GMINA TUROBIN

WYJAŚNIENIE nr 2

Dot. postępowania o udzielenie zamówienia publicznego w trybie przetargu nieograniczonego pn. **EKO ENERGIA W GMINIE TUROBIN**

Pytanie 14.

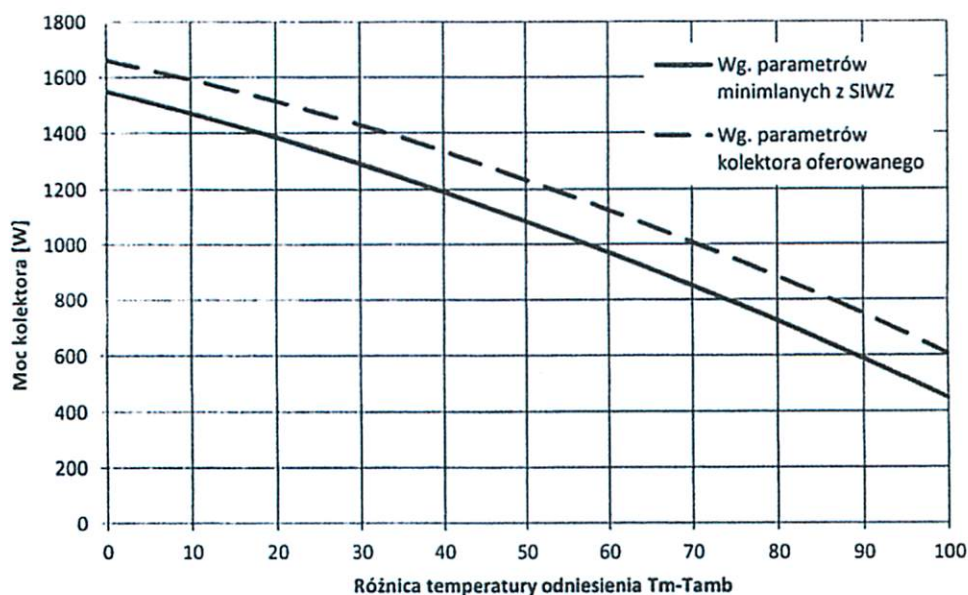
Prosimy o potwierdzenie, że Zamawiający dopuszcza do zastosowania kolektor o sprawności optycznej η_0 odniesionej do powierzchni apertury i wynoszącej 82,7%, pod warunkiem, że spełnione zostają wszystkie pozostałe wydajnościowe parametry, w tym moc kolektora jest nie niższa niż wskazana w opisie przedmiotu zamówienia, na co wskazuje poniższy wykres obrazujący porównanie mocy kolektora oferowanego względem kolektora o minimalnych parametrach określonych w opisie przedmiotu zamówienia.

Zamawiający nie dopuszcza zmian we wnioskowanym zakresie i utrzymuje swoje stanowisko zgodnie z Wyjaśnieniami nr 1 z dnia 15 maja 2017 roku.
